**DODATEK Č. 1 SMLOUVY O DÍLO
Č. DIL/35/03/004362/2018**

Smluvní strany uzavřely dne 18. 7. 2018 smlouvu o dílo DIL/35/03/004362/2018, kterou se zhotovitel zavázal provést pro objednatele stavbu „Komunikace U Sloupu – Troja“ dle projektové dokumentace vyhotovené MAT-PROJEKT s.r.o. (Šárochova 94/6, 250 01 Brandýs nad Labem – St. Boleslav) z 08/2011 (dále jen jako „Smlouva o dílo“). Zhotovitel byl vybrán v zadávacím řízení s názvem „Komunikace U Sloupu – Troja“, které bylo zahájeno dne 20. 12. 2014 odesláním oznámení užšího řízení a zveřejněno ve Věstníku veřejných zakázek pod č. 496547.

Objednatel: Hlavní město Praha Odbor hospodaření s majetkem Mariánské náměstí 2 110 01 Praha1	Změnový list číslo:	01
	Datum vydání:	1.11.2018
Zhotovitel: Energie – stavební a báňská a.s. Vašíčkova 3081 272 04 Kladno	Číslo smlouvy:	DIL/35/03/004362/2018

Název ucelené části stavby SO/PS dotčené změnou:	Komunikace SO 01 – 101 Větev A
Stručný popis změny:	Změna skladby definitivního povrchu komunikace

Situace s vyznačením změny asfaltu a zámkové dlažby

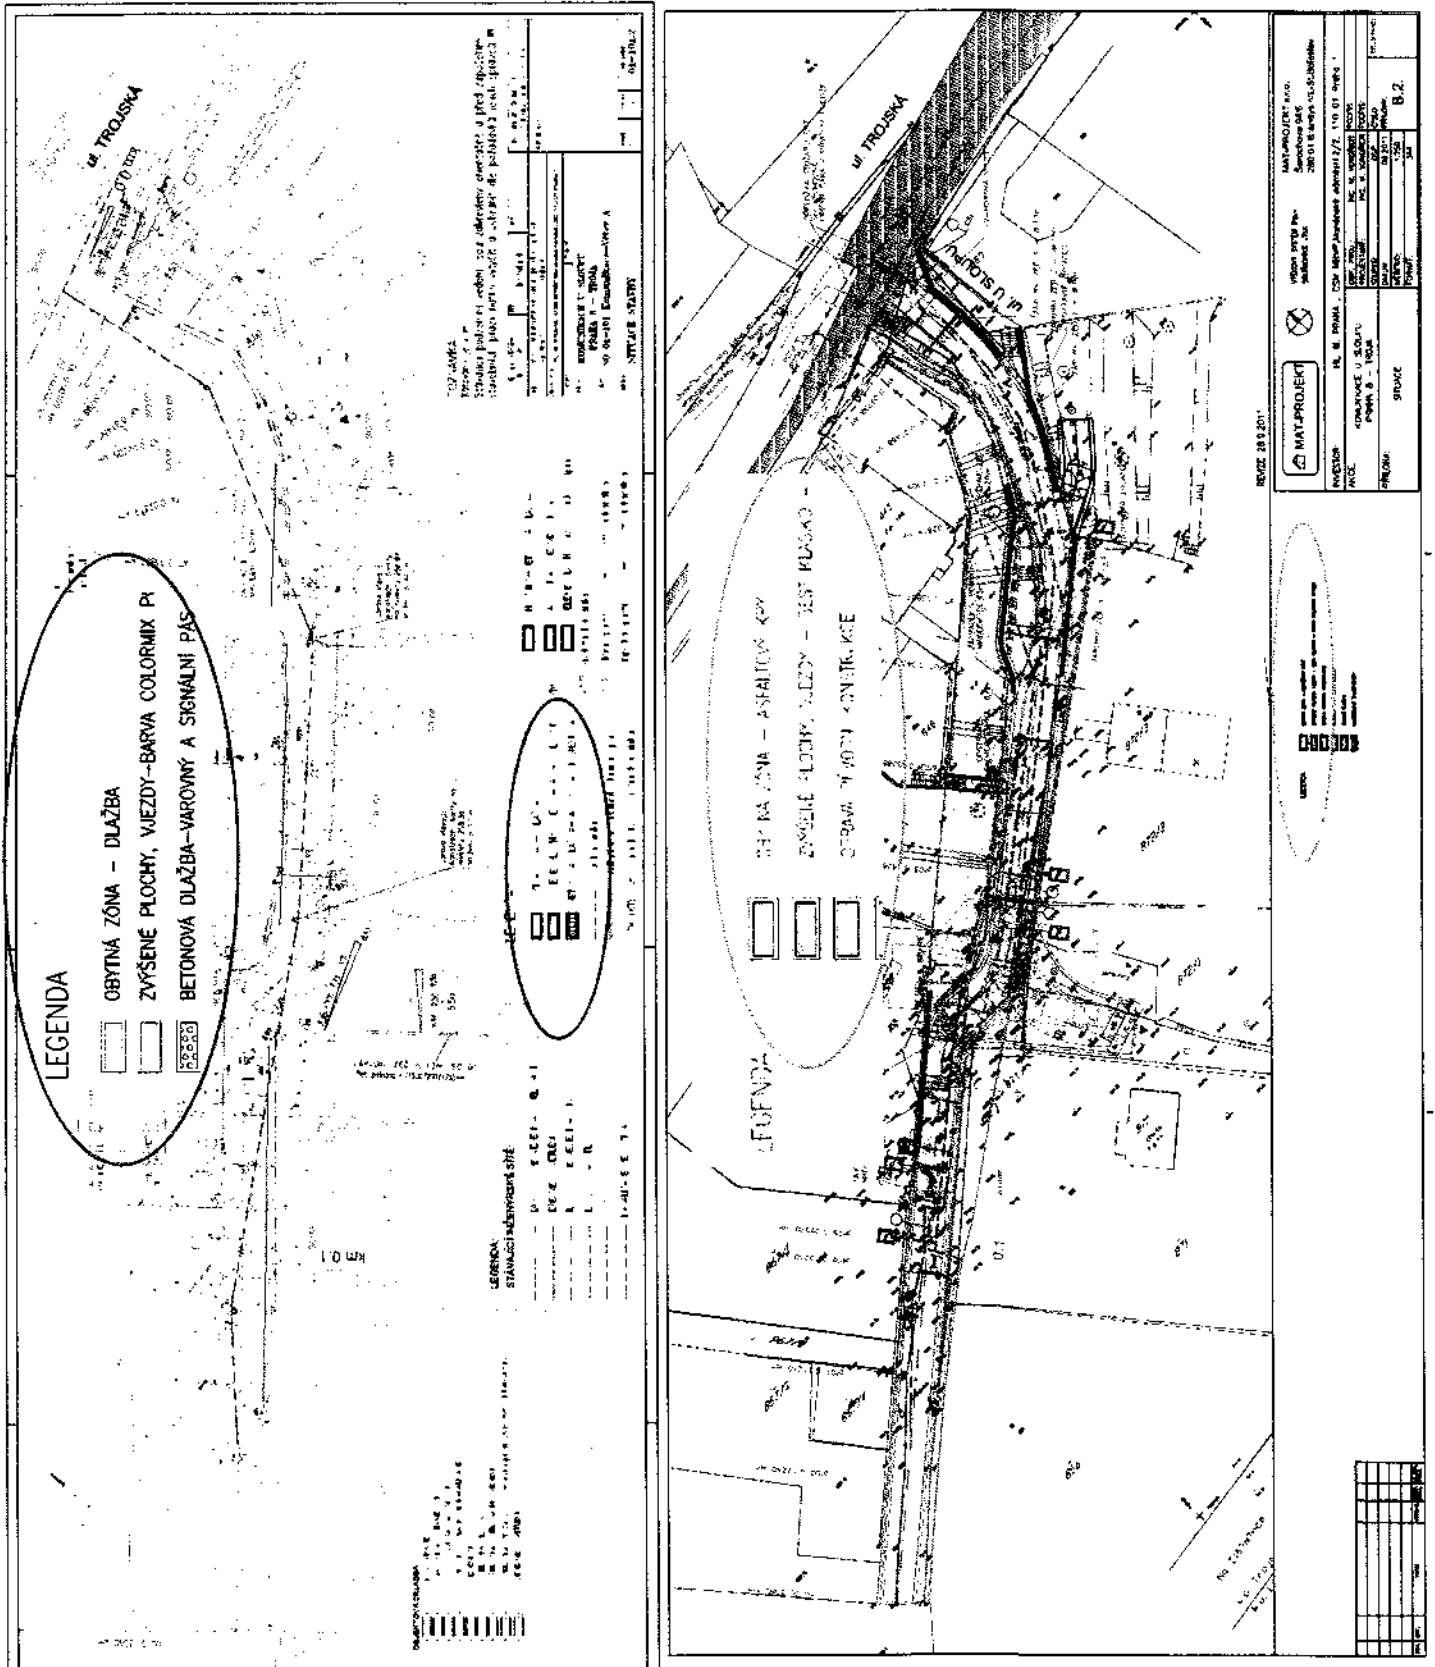
Popis změny, technického řešení:	
Původní řešení dle smluvní (zadávací dokumentace): <ul style="list-style-type: none"> - Definitivní povrch nově budované komunikace z betonové zámkové dlažby 	
Nové řešení: <ul style="list-style-type: none"> - Asfaltový povrch nově budované komunikace 	
Zdůvodnění změny: <p>Při kontrole vyjádření ke stavebnímu povolení byl zjištěn nesoulad mezi požadavky TSK a zadávací dokumentací týkající se definitivního povrchu nově rekonstruované komunikace U Sloupu. Na základě toho se dne 12.9.2018 konala koordinační schůzka za účasti objednatele, zhotovitele, zástupce TSK a zástupce stavebního úřadu. Výsledkem bylo jednoznačné zamítnutí varianty využívající zámkovou dlažbu z důvodu náročné údržby v zimním období a rizika rychlého namrzání zejména v úsecích s vysokým podélným sklonem vozovky. Zástupce TSK souhlasil se žulovou dlažbou nebo asfaltovým povrchem. Po vyčíslení nákladů na jednotlivé varianty byla ze strany objednatele odsouhlasena levnější varianta zahrnující živičný definitivní povrch.</p>

Situace se zakreslením původní opěrné zdi č.2 a její prodloužení

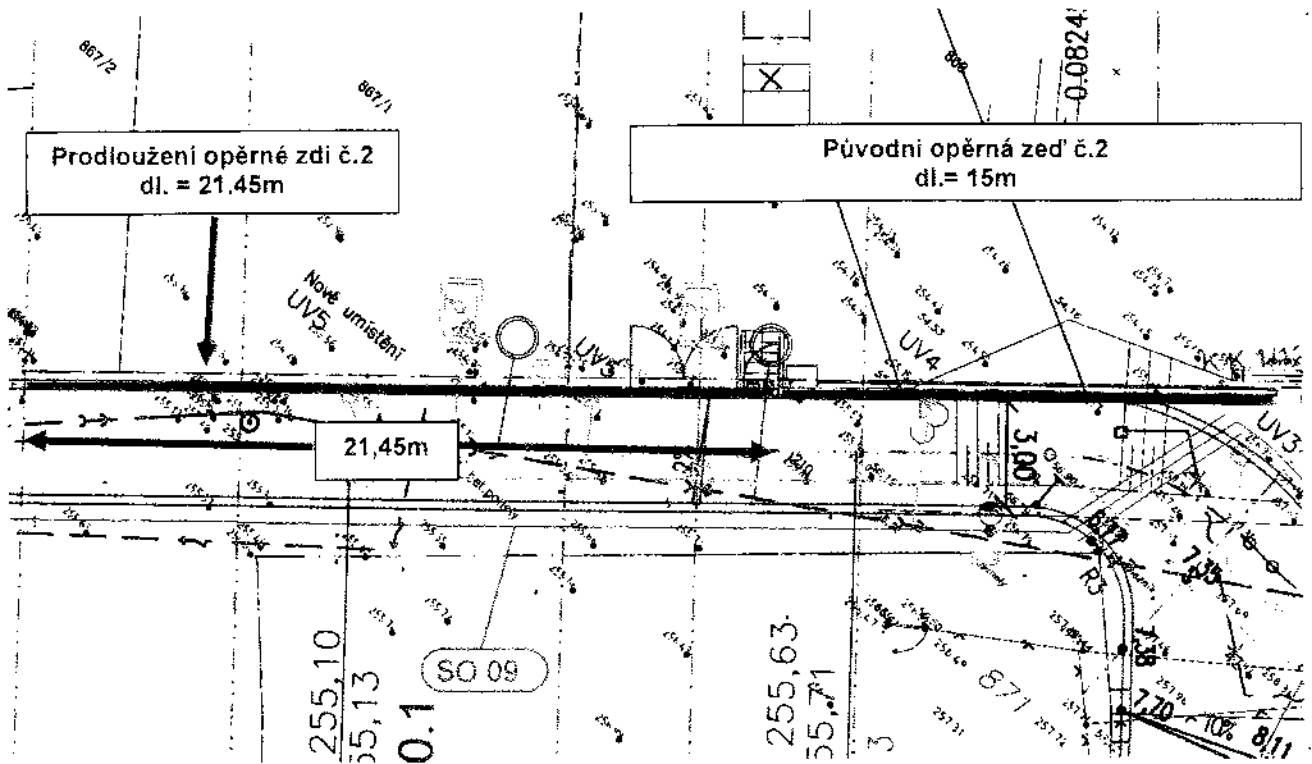
Název ucelené části stavby SO/PS dotčené změnou:	Opěrné a zárubní zdi
Stručný popis změny:	Změna rozsahu a konstrukce opěrné zdi

Popis změny, technického řešení:	
Původní řešení dle smluvní (zadávací dokumentace):	
- Monolitická železobetonová opěrná zeď o celkové délce 33,84m	
Nové řešení:

- Opěrná zeď zděná ze ztraceného bednění vyztužená ocelovou výztuží a vyplněna litým betonem C30/37 o celkové délce 55,3m	
Zdůvodnění změny:	
<p>Při plánování výstavby komunikací a opěrných zdí bylo zjištěn závažný nedostatek projektu tělesa vozovky zejména na hranici pozemků p.č. 867/1 a p.č. 867/2 k.ú. Praha 8 – Troja. Vzhledem k členitosti stávajícího terénu projekt uvažoval s umístěním konstrukce vozovky na hutněný násep. Takto vytvořený násep by ovšem celou plochou zasahoval do prostoru pozemků v soukromém vlastnictví. Odtěžení náspu mimo tyto pozemky by ohrozilo stabilitu budované komunikace. Z tohoto důvodu bylo rozhodnuto prodloužit opěrnou zeď č.2 podél dotčených pozemků čímž bude zajištěna krajnice vozovky bez vlivu na sousední pozemek. S cílem o co nejmenší dopad na navýšení ceny díla byla projektantem navržena levnější konstrukce opěrné zdi s využitím vyztuženého ztraceného bednění.</p>
